L.dz. 2023/19

Dotyczy : **Postępowanie przetargowe nr ZP/2/2019 : Doprojektowanie (w zakresie projektu wykonawczego) i budowa: Budynek pirsu zachodniego wraz z infrastrukturą oraz zmianami aranżacyjnymi w drugim terminalu pasażerskim w Porcie Lotniczym im. Lecha Wałęsy w Gdańsku**

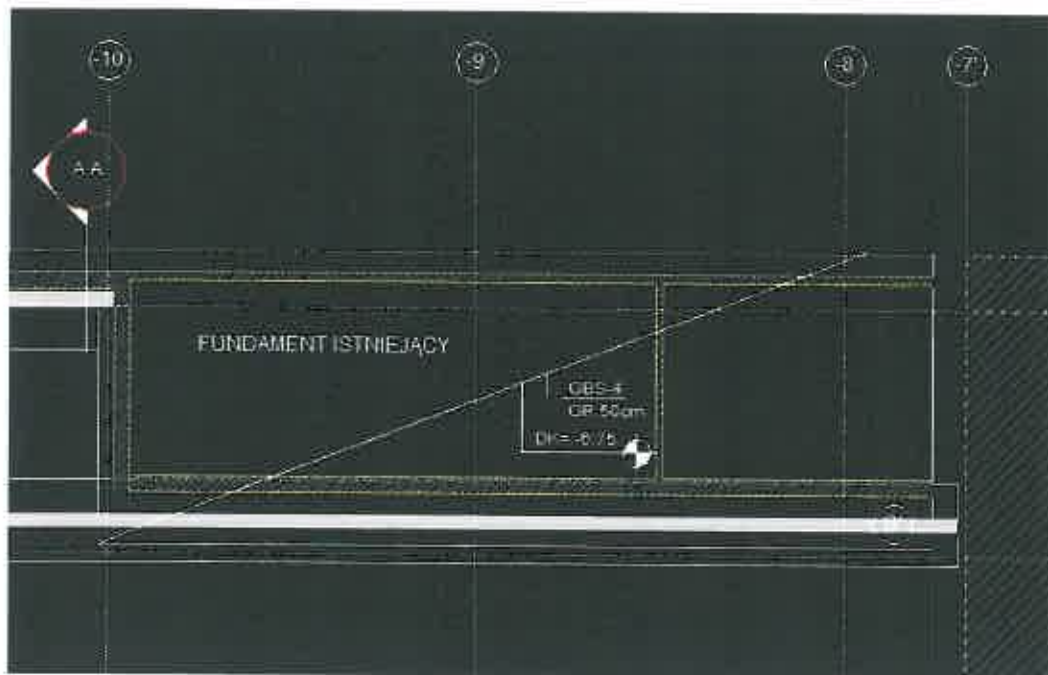
483. (Konstrukcja) Zgodnie z rysunkiem konstrukcyjnym fundamentów :

Należy wykonać posadzkę w istniejącym pomieszczeniu .

ODPOWIEDŹ : Powyższy element należy wykonać zgodnie z opisem przedmiotu zamówienia , którego jednym z elementów jest m.in. dokumentacja projektowa wskazana w Załączniku nr 4 SIWZ

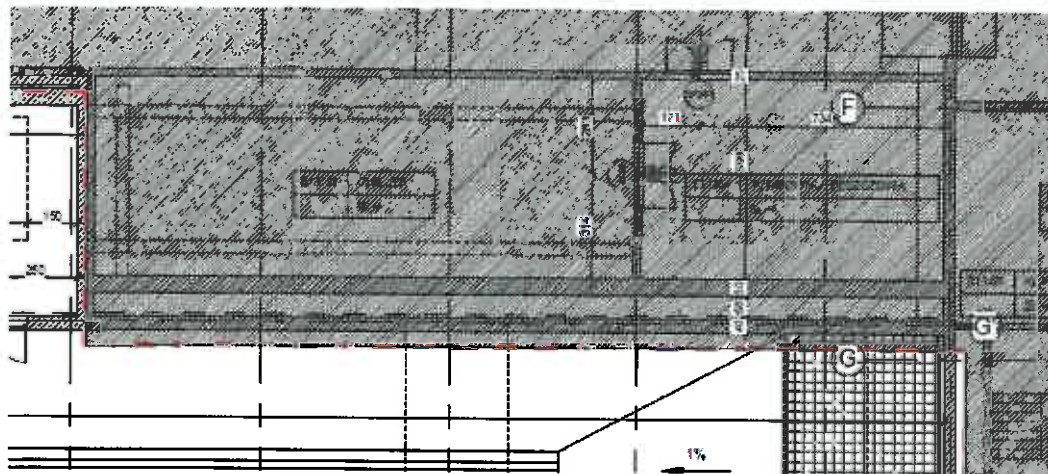
Natomiast w architekturze :

Prosimy o potwierdzenie obowiązującej wersji.

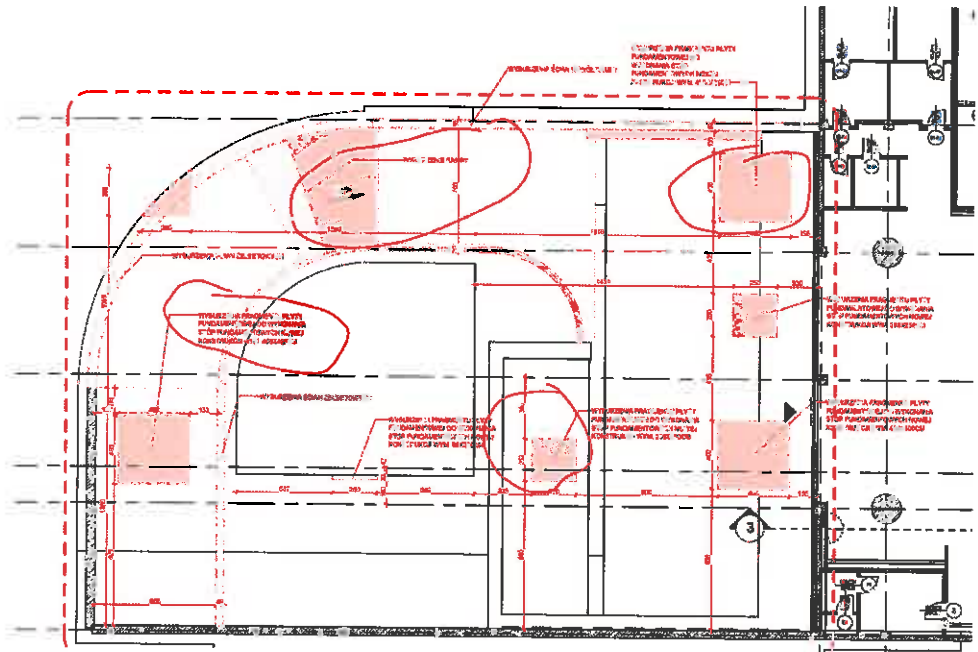
485. (Konstrukcja) Prosimy o informację czy ściana SC-07 na poziomie -1 między osiami -11/-12 ma być wybudowana na pełnej długości czy tylko to początku "skrętu" wyburzanej rampy (jest połączona/przedłużona ze ścianą, która ma być pozostawiona).

ODPOWIEDŹ : Zgodnie z opisem przedmiotu zamówienia którego jednym z elementów jest dokumentacja projektowa wskazana w załączniku nr 4 SIWZ

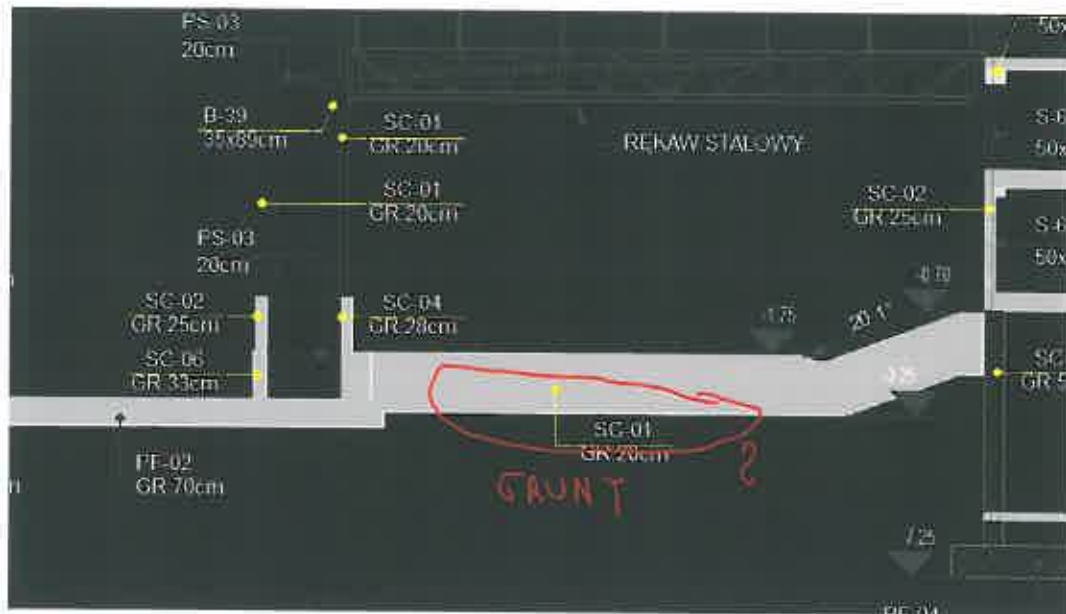
487. (Architektura/konstrukcja) Zgodnie z przekrojem architektury :

ODPOWIEŹ : Zgodnie z opisem przedmiotu zamówienia i w tym także rysunkiem nr 051PLG-PFU-A-PL-RP1-101-.
